**Østre Halsen / Steinsnes - Enebolig
med fantastisk beliggenhet i
"vannkanten" med egen strand.**

Det foreligger pålegg fra Larvik kommune om tilbakestillelse av ulovlige tiltak. Se pkt. ferdigattest, vedlagt tilstandsrapport og vedlagt dokumentsamling til Sukkersletta 9, Larvik. Det er viktig at interessenter setter seg godt inn i alle vedlagte dokumenter.

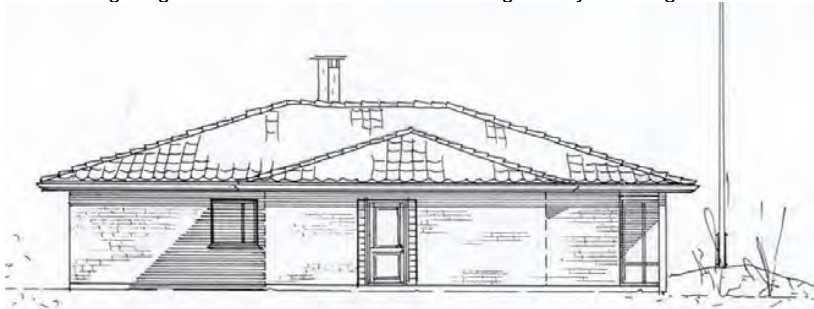
Langs stranden i sydvest på eiendommen er det gjennomført masseutfylling, og utlegging av større steiner/støttemur. NB har konkludert med at tiltakene er utført i perioden 2005-2007. Dette fremgår ikke av innsendt tegningsmaterieell som ble vedlagt søknaden om oppføring av bolig i 2005, hvor arealet mot sydøst er inntegnet slik:

Terrengendringene som ble utført i sammenheng med søknaden om oppføringen av boligen var søknadspliktige, og det skulle vært søkt om endring av gitt tillatelse. Alternativt skulle det vært innsendt nye tegninger til kommunen ved søknad om ferdiggattest.

Konklusjon: Det er ikke gitt tillatelse til endringen. Endringen er ikke lovlig.

Historiske kart, 2011

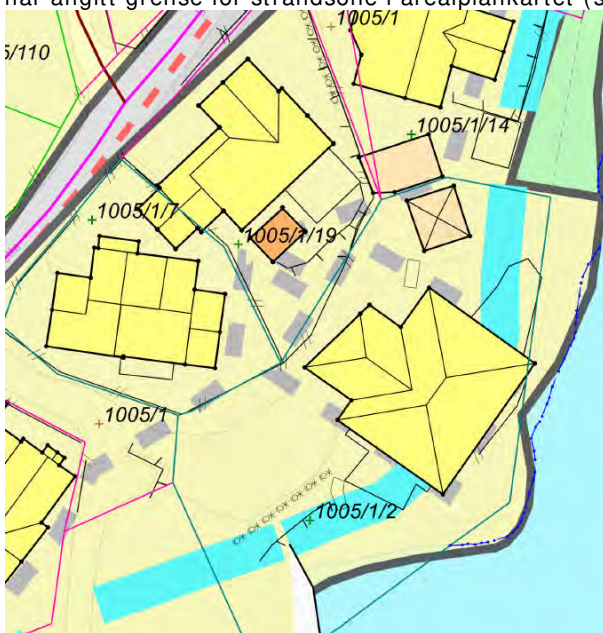
Det er oppført en pergola på stranden på eiendommen. Basert på historiske kart legges det til grunn at pergolaen er oppført en gang mellom 2011 og 2015.

I perioden 2011-2015 var det kommuneplan for Larvik 2010-2022 som var gjeldende. Kommuneplanen har angitt grense for strandsone i arealplankartet (stiplet rød linje ved vegen):

Pergolaen oppføres innenfor strandsonen.. Det er ikke åpnet opp for oppføring av pergolaer i kommuneplanens arealdel innenfor strandsonen, og tiltaket var derfor avhengig av dispensasjon fra byggegrensen i kommuneplanen. Tiltaket kan heller ikke unntas søknadsplikt etter SAK10 § 4-1 da plasseringen er i strid med kommuneplanens arealdel.

5.2.1 Levegg i sørvest – pkt. 8

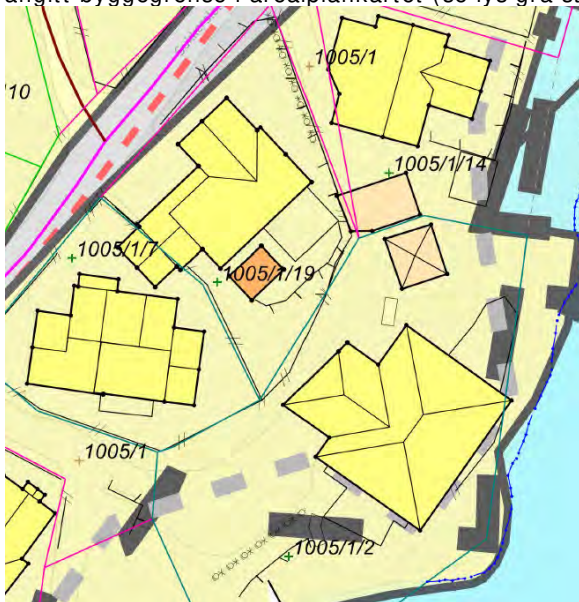
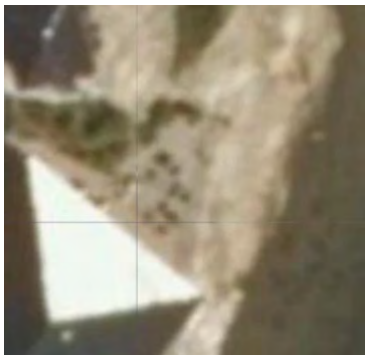
Det legges til grunn at leveggen ble oppført i 2017, som Norsk Byggservice AS antyder i sin rapport. I 2017 var eiendommen omfattet av kommunedelplan for Larvik by 2015-2027. Kommunedelplanen har angitt byggegrense i arealplankartet (se lys grå stiplet linje):

Leveggen synes å være plassert i strid med byggegrensen. Det er ikke åpnet opp for levegger i områder avsatt til boligbebyggelse i kommunedelplanen på utsiden av byggegrense, og tiltaket var derfor avhengig av dispensasjon fra byggegrensen i kommunedelplanen.

Tiltaket kan heller ikke unntas søknadsplikt etter SAK10 § 4-1 da plasseringen er i strid med kommuneplanens arealdel.

Konklusjon: Det er ikke gitt tillatelse til tiltaket. Tiltaket er dermed ikke lovlig.

5.1.1 Bolighus med garasje pkt. 11 og 17 fort.

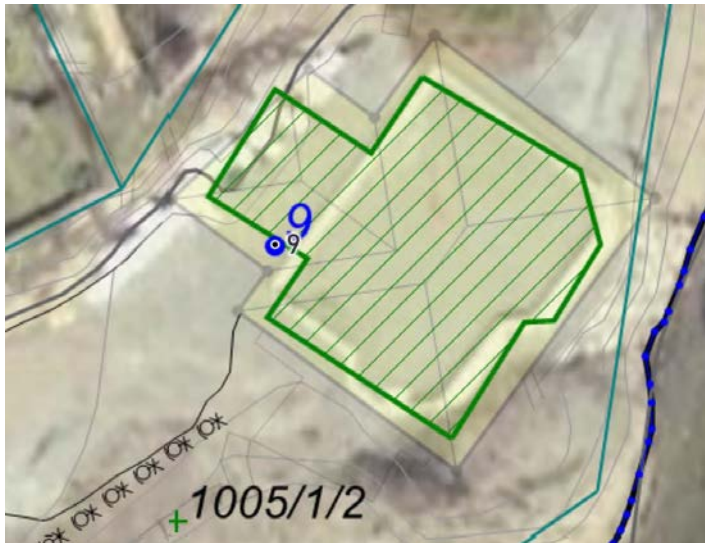
- detaljeringen og grundigheten på søknad og byggetillatelse var lavere i 2005 enn i dag
 - situasjonsplanen avviker fra resten av tegningsgrunnlaget, herunder er det vanskelig å identifisere hva som er tak og hva som er fotavtrykk på situasjonsplanen

- delen av tiltaket mot nordøst, som ligger over eiendomsgrense til gbnr. 1005/1, ble ikke vist på situasjonsplanen og det ble angitt feil eiendomsgrense, men vi vurderer at dette ikke berører interessene til eiendommen i nevneverdig grad ettersom det kun gjelder takutstikket

5.1.5 Terrasse med tilhørende arbeider sydvest pkt. 4, 5 og 7

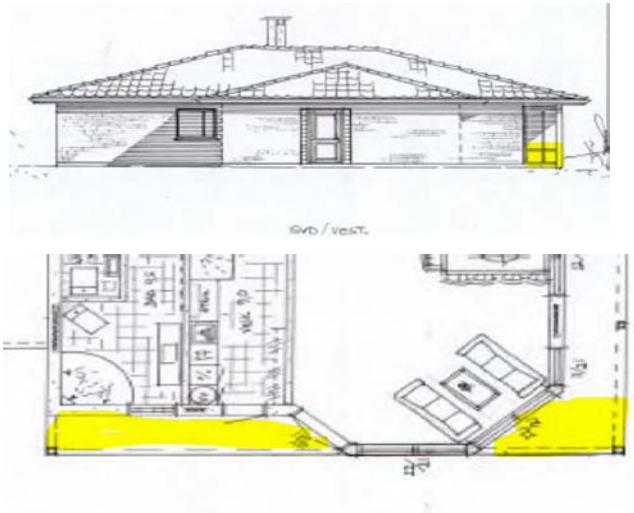
- Utdrag fra Rambøøls rapport:
 - «Det fremgår ingen terrasse mot sørvest på innsendt fasadetegninger. De historiske kartene viser at arbeidene med terrassen mot sørvest startet opp en gang mellom 05-07, og at terrassen, med tilhørende støttemur og trapp sto ferdig i 2011»
- LKs foreløpige vurdering:
 - På plantegningen og fasadetegningene er det ikke vist noen konstruksjoner som strekker seg lenger ut fra fasadelivet enn stolpene som understøtter takutstikket.
 - Terrasse med tilhørende arbeider er ikke omsøkt/godkjent og dermed ikke lovlig.

5.1.7 Utfylling i sjø/kampesteinsmur pkt. 10

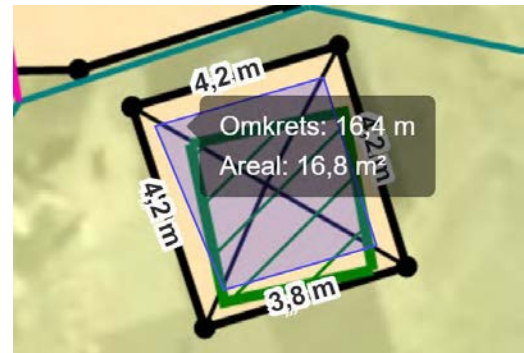
Området markert med gult viser tillat parkerings- og gårdsplassområde. Området markert med rødt må tilbakeføres til opprinnelig terreng.

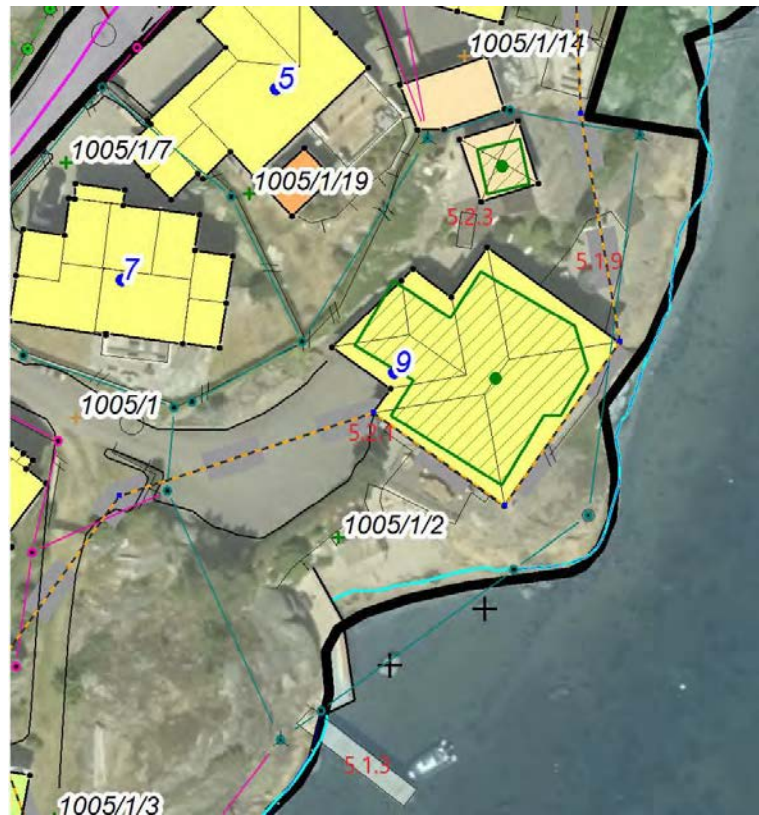
Følgende tiltak kan muligens godkjennes ved endring/revidering:

- 5.1.3. Båtbrygge.
 - Kan godkjennes ved endring til lovlig etablert størrelse og lengde. Hvilket ortofoto som gir uttrykk for den lovlig etablerte tilstanden, må vurderes når søknaden sendes inn. Den størrelsen som anses lovlig etablert, er den samme størrelsen som kan påregnes godkjent ved en søknad om dispensasjon. Det vil si at det enten kan påregnes en brygge på ca. 10 m eller ca. 7,5 m lengde, men ikke ca. 12 m som i dag.

- 5.1.9. Terrasse og støttemur mot nord
 - Kan godkjennes ved endring dersom byggegrense følges og avstandserklæring fra nabo foreligger (hvis betongkonstruksjon på noe som helst punkt er høyere enn 0,5 m over terreng).

5.1.4 Terrengendringer mot sørøst (glove)

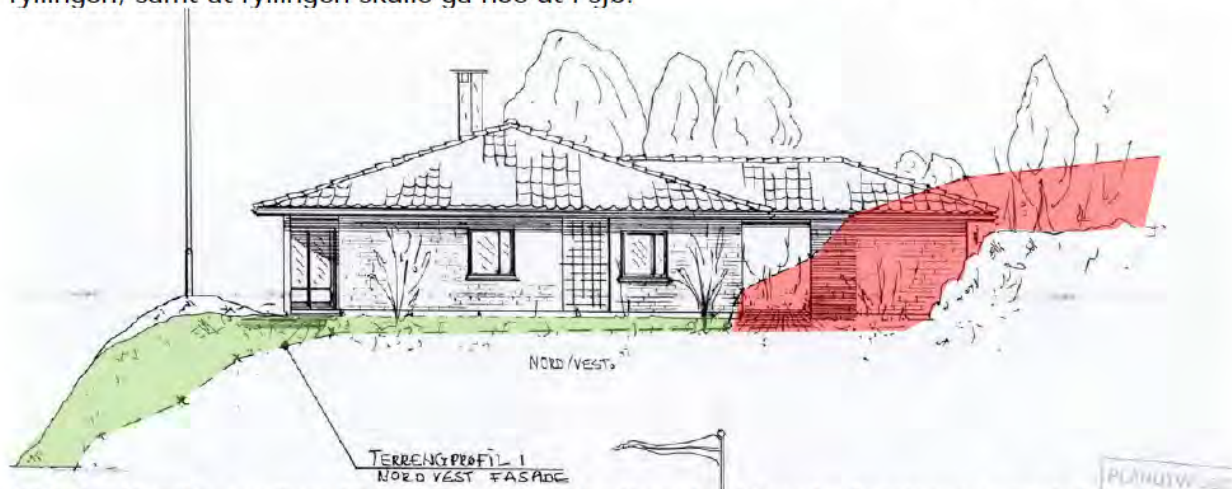
Kommunen har vurdert punkt 5.1.4 og 5.1.7 samlet. I kommunens andre kulepunkt på side 6 i presentasjonen heter det:

Bilde 5, 6 og 7 – Skjermdump av vedlegg E-5 fasadetegning sydøst og sydvest med terrengprofiler samt situasjonsplan som viser at det skal etableres noe utenfor takutstikket på sørvest-fasaden.

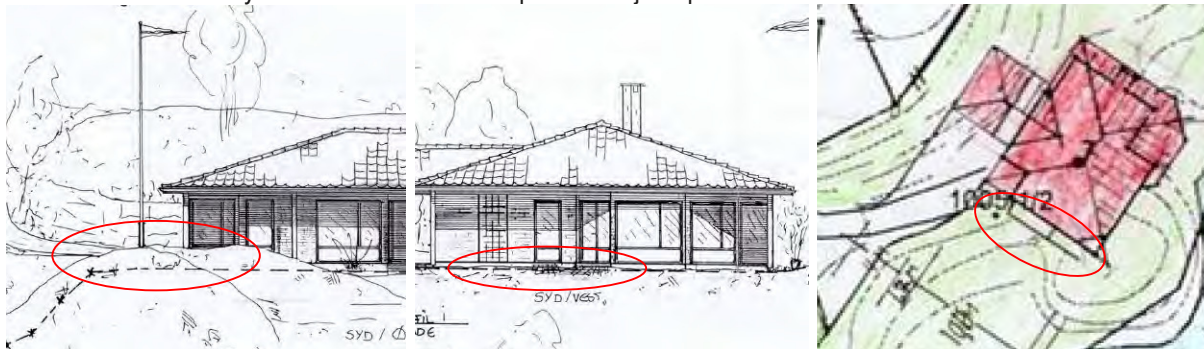
Kommunen viser til at det på plan- og fasadetegningene ikke er vist noen konstruksjoner som strekker seg lenger ut fra fasadelivet enn stolpene som understøtter takutstikket.

Det kan se ut til at både Rambøll og kommunen har benyttet feil tegningsgrunnlag i sine vurderinger. Dette skyldes nok at fasadetegningene er feilmerket i tegningsgrunnlaget og at man ikke har hensyntatt hva som vises på situasjonsplanen.

Vedlegg E-5 viste fasadetegninger fra sydøst og sydvest med stiplede linjer for eksisterende terrengprofiler og det som må forstås som nytt terreng 'i' fasadelinjene. Terrengprofil på sydøst-fasaden indikerer at terrenget fortsatte på samme nivå et stykke ut i sydvestlig retning langs fasadelivet. Fasadetegninger fra sydvest antyder at det skal legges heller et stykke ut fra fasaden, og situasjonsplanen indikerer at det skal etableres 'noe' utenfor takutstikket på sydvest-fasaden.

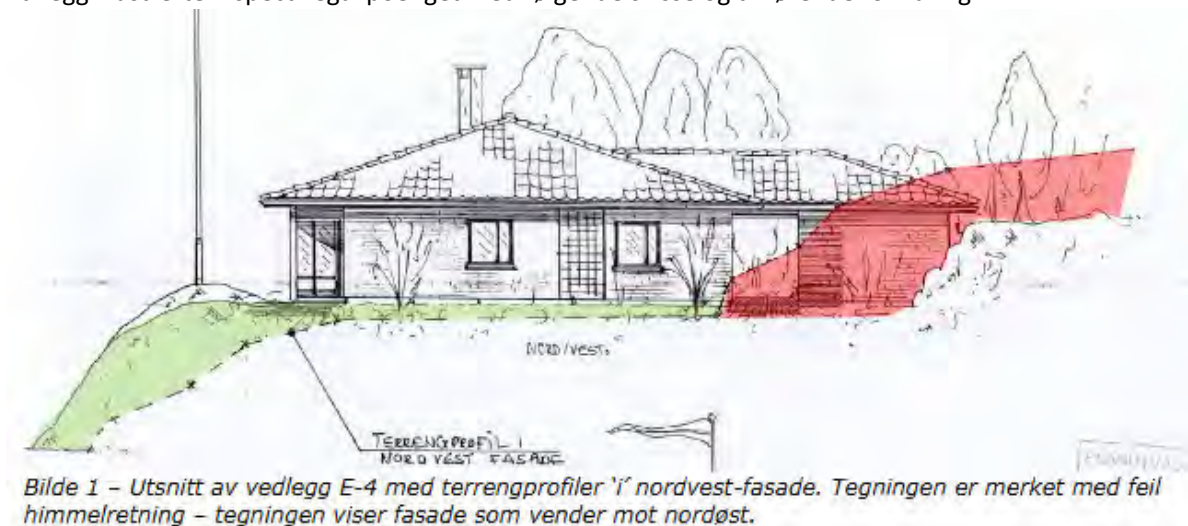
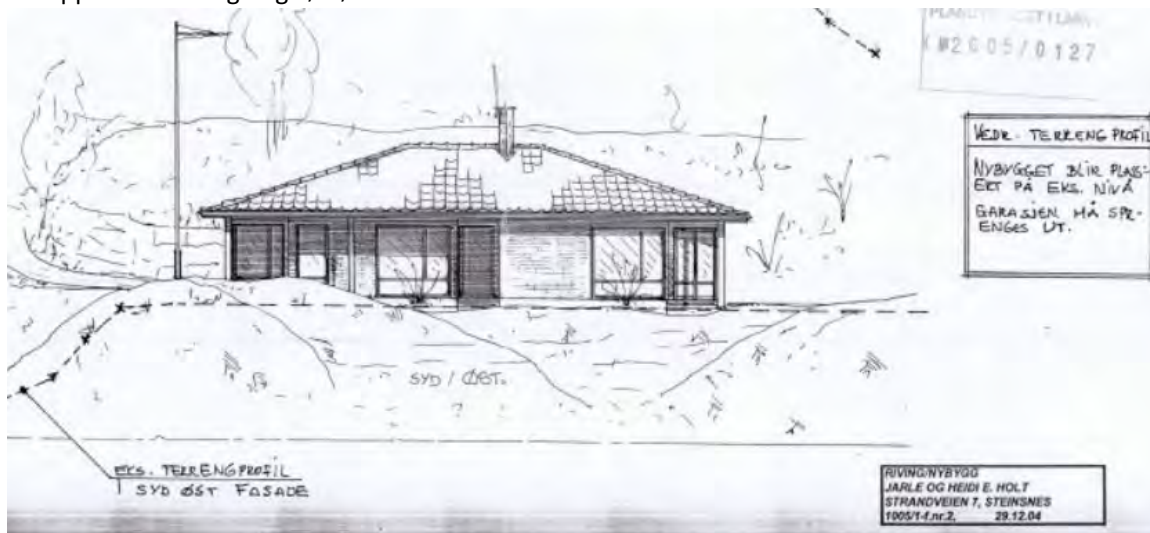
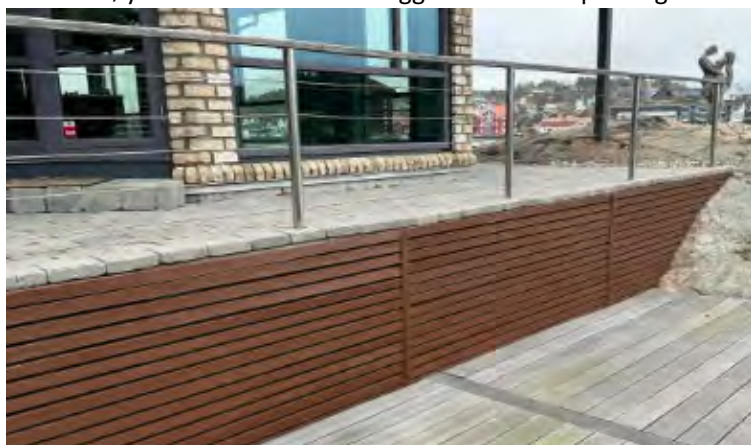
«Vi vurderer at oppfylling/steiner/støttemur og betongplattings langs med og utenfor eiendomsgrense mot sjøen i sørøstlig retning er utført i strid med tillatelsen og dermed er ulovlig.»

Slik vi oppfattet kommunen i forhåndskonferansen må fyllingen i 'glove' anses lovlig i den utstrekning den ut fra konstruksjonssikkerhet er nødvendig for å understøtte huset med godkjent plassering, men kommunens foreløpige konklusjon er at fyllingen er større enn dette, slik at deler av fyllingen anses ulovlig.

For det første viser vi til at fasadetegningen vitterlig er tegnet med dybdevirkning. Belegningssteinene foran verandadør og garasjepassasjen illustrerer dette. Dybdevirkningen tilsier at det grønmarkerte arealet som strekker seg utenfor taktustikket i retning sjøen, kun viser den eksisterende fjellformasjon lenger vest på eiendommen, i nærheten av den inntegnede flaggstangen.

Dette underbygges av vår observasjon på befaringen, hvor vi kartla at den eksisterende fjellformasjon mot sjøen i det store og hele samsvarer med det grønmarkerte. For å vise dette har vi tegnet inn en blå og rød strek på et bilde tatt på befaringen. Den blå streken på bildet tilsvarer den stiplede streken på fasadetegningen og den røde streken tilsvarer den heltrukne streken på fasadetegningen.

På denne bakgrunn opprettholder vi vår vurdering om at oppfylling/steiner/støttemur og betongplattling langs med og utenfor eiendomsgrense mot sjøen i sørøstlig retning er utført i strid med tillatelsen og dermed er ulovlig. Området markert med hhv. blått og rødt viser omfanget av det ulovlige tiltaket:

De øvre anførslene til Insepct Legal kan vi uansett ikke se at fører frem. Vi er i det vesentlige enig med Rambølls kommentarer.

Bilde 5, 6 og 7 – Skjermdump av vedlegg E-5 fasadetegning sydøst og sydvest med terrengprofiler samt situasjonsplan som viser at det skal etableres noe utenfor takutstikket på sørvest-fasaden.

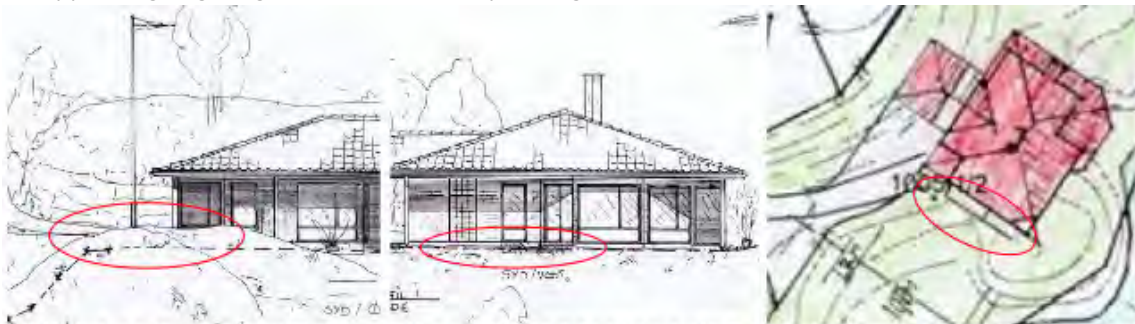
På en side kan tegningene tolkes slik at arealet skulle anlegges med belegningsstein eller heller, snarere enn en terrasse. Tegningene tyder heller ikke på at arealet skulle ligge nevneverdig høyere enn opprinnelig eller tilstøtende terrengnivå. På en annen side er vi enig i at det er vist «noe» utenfor takutstikket på situasjonsplanen og det er vist «noe» på fasadetegningene, slik Inspect Legal fremholder.
